СОВЕТ ДЕПУТАТОВ
муниципального округа
ДОРОГОМИЛОВО
РЕШЕНИЕ

22.10.2019 № 11(30)-6СД

О «Проекте межевания территории части квартала, ограниченного земельным участком с кадастровым номером 77:07:0006005:76, ул. Кульнева, Кутузовским проспектом, границей малого кольца Московской окружной железной дороги»

Приложение 1

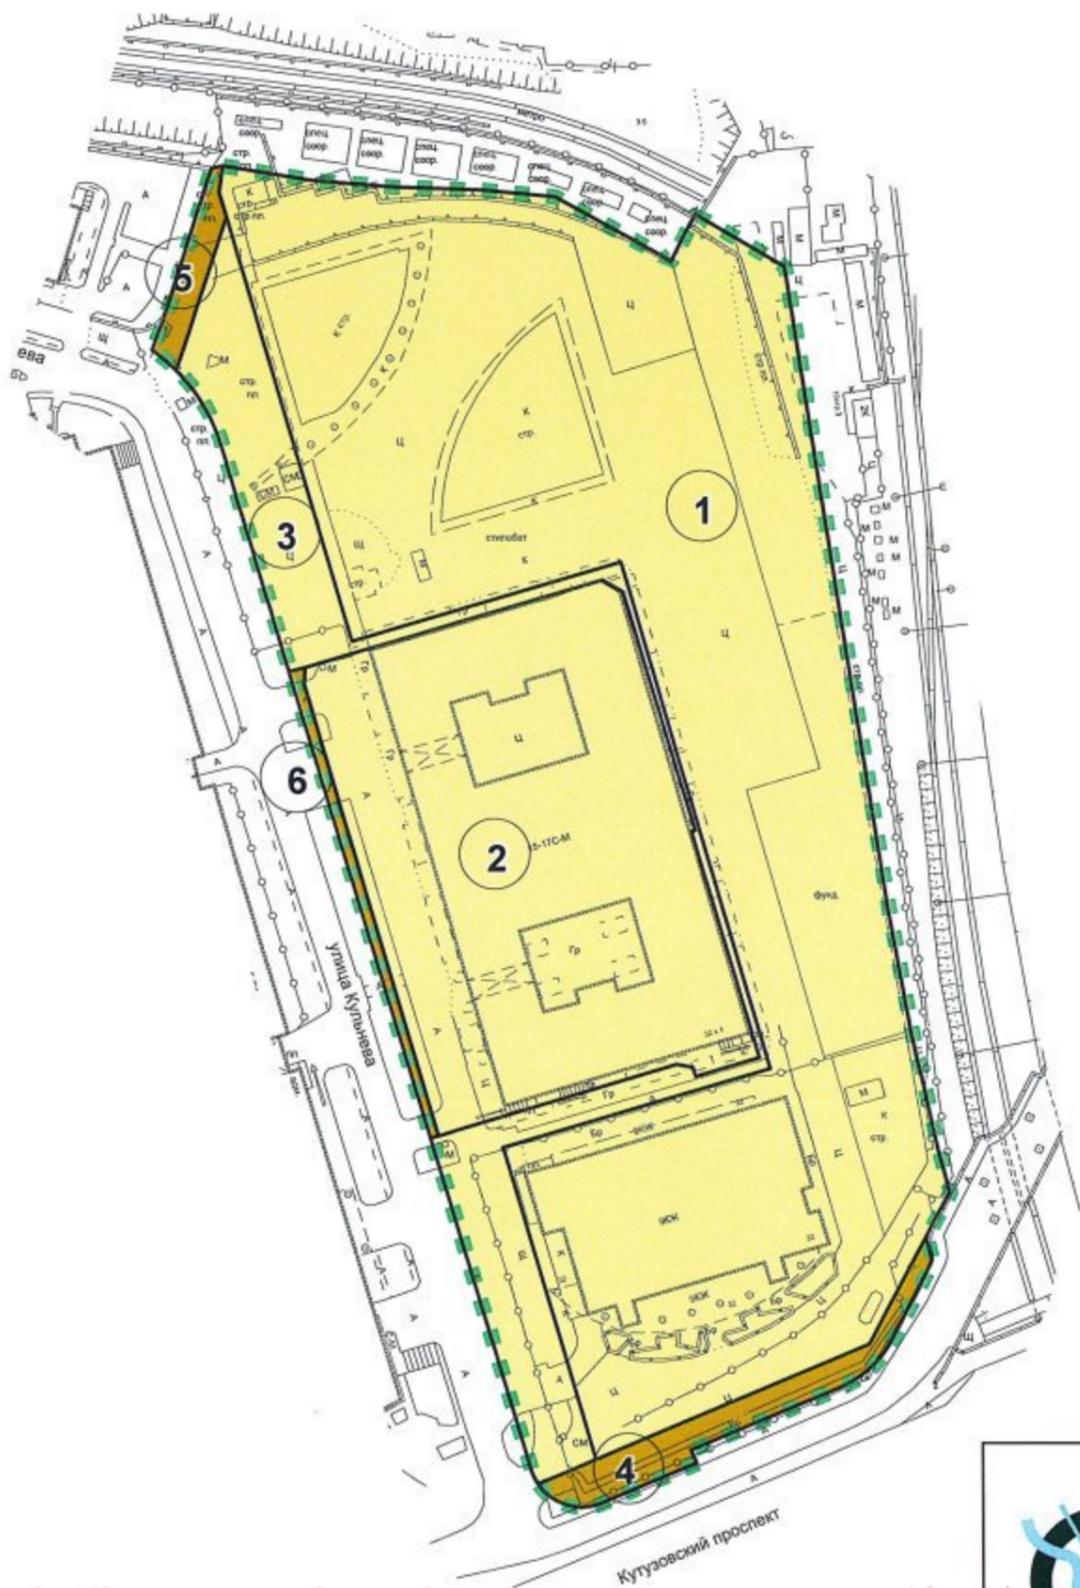
1. Выразить своё несогласие с «Проектом межевания территории части квартала, ограниченного земельным участком с кадастровым номером 77:07:0006005:76, ул. Кульнева, Кутузовским проспектом, границей малого кольца Московской окружной железной дороги» в связи с увеличением площади земельного участка №1 (77:07:0006005:7, адресный ориентир Кутузовский проспект, дом 32), за счёт присоединения участка №3 (77:07:0006005:35 и два участка, не зарегистрированные в кадастре), площадью 0, 531 га, тем более, что этот участок полностью расположен в зоне регулирования застройки и частично площадью 0,194га – в границах водоохраной зоны (приложение 1 и 2).

Приложение 4

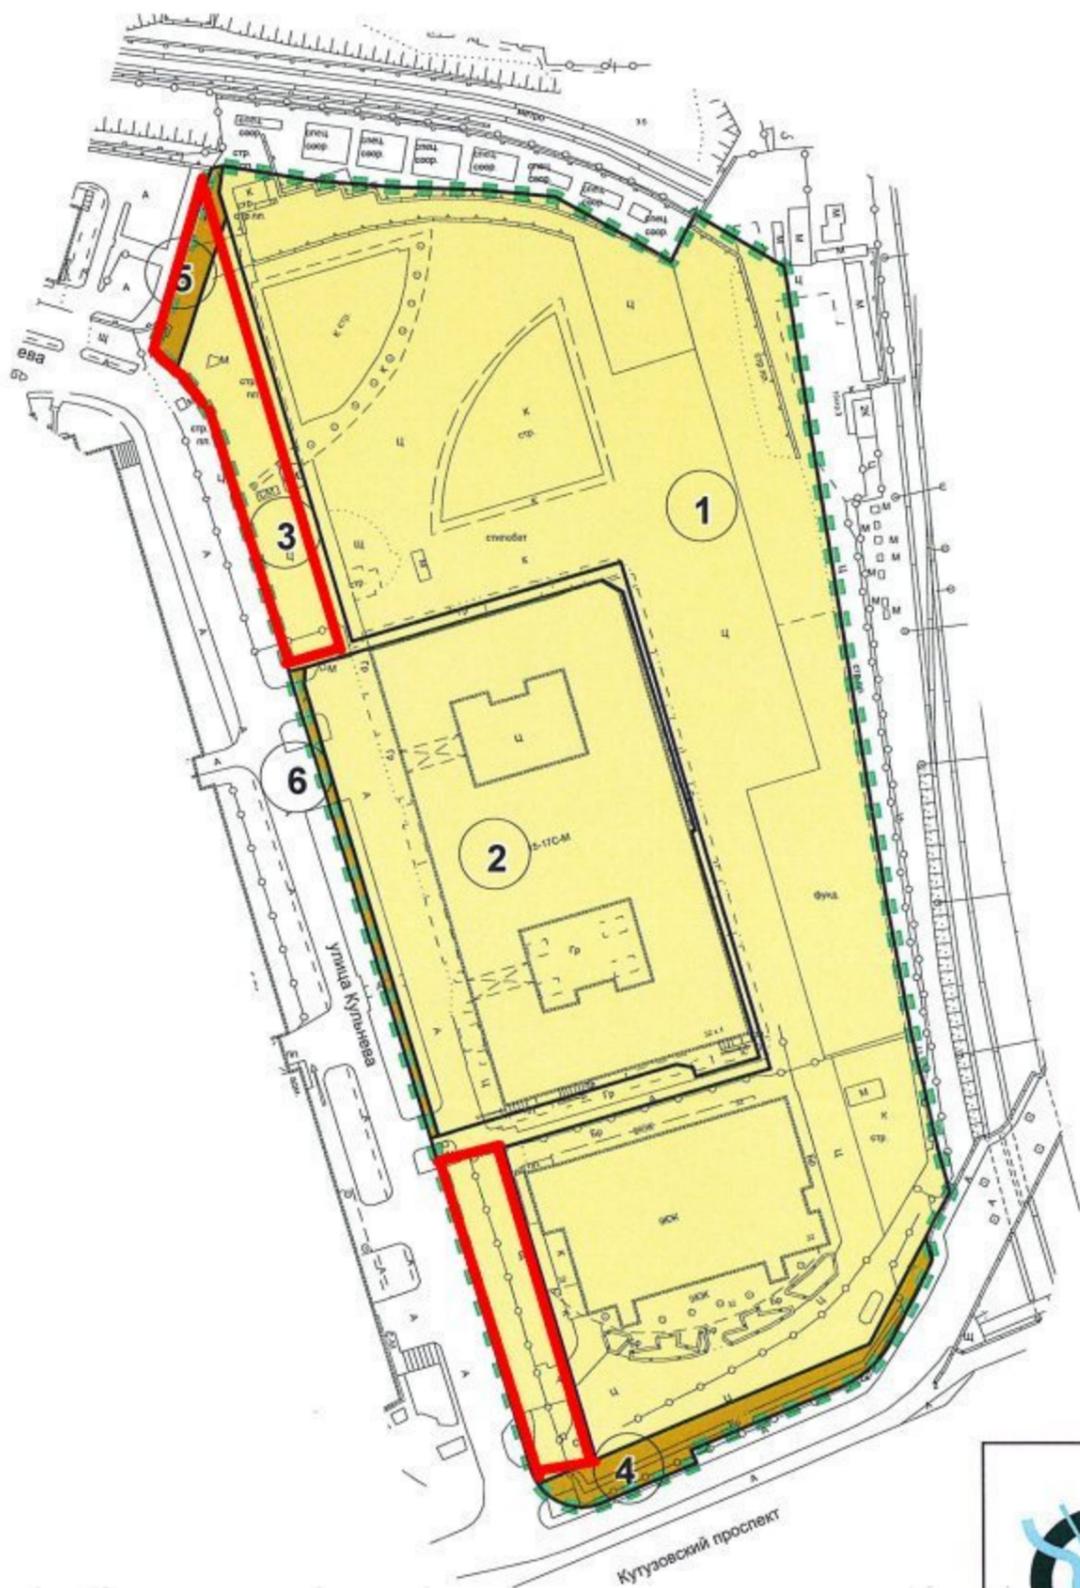
На сегодняшний момент вдоль большей части улицы Кульнева, на участках №1 (77:07:0006005:7) и №3 (77:07:0006005:35 и два участка, не зарегистрированные в кадастре), уже сейчас де факто отсутствуют территории общего пользования, в частности из-за незаконного их присоединения к соответствующим участкам и закрытия доступа «высоким, в том числе

капитальным ограждением» (Приложение 3, 4, 5 и 9). Что уже сейчас не даёт возможности благоустроить улицу. А после присоединения участка №3 (77:07:0006005:35 и два участка, не зарегистрированные в кадастре) де юре не позволит и в будущем создать нормальную вело-пешеходную и транспортную структуру. Улица пешей доступности к платформе и переходу в район Фили, с хаотичной парковкой, не имеющая сейчас нормальных тротуаров, испытывающая транспортные проблемы и проблемы с парковкой, в результате вывода из общего пользования участка №3 (77:07:0006005:35 и два участка, не зарегистрированные в кадастре) будет безвозвратно заужена и перегорожена заборами, что только усугубит все вышеописанные проблемы. (Приложения 6, 7 и 8).

**Территории незаконно огороженные забором**
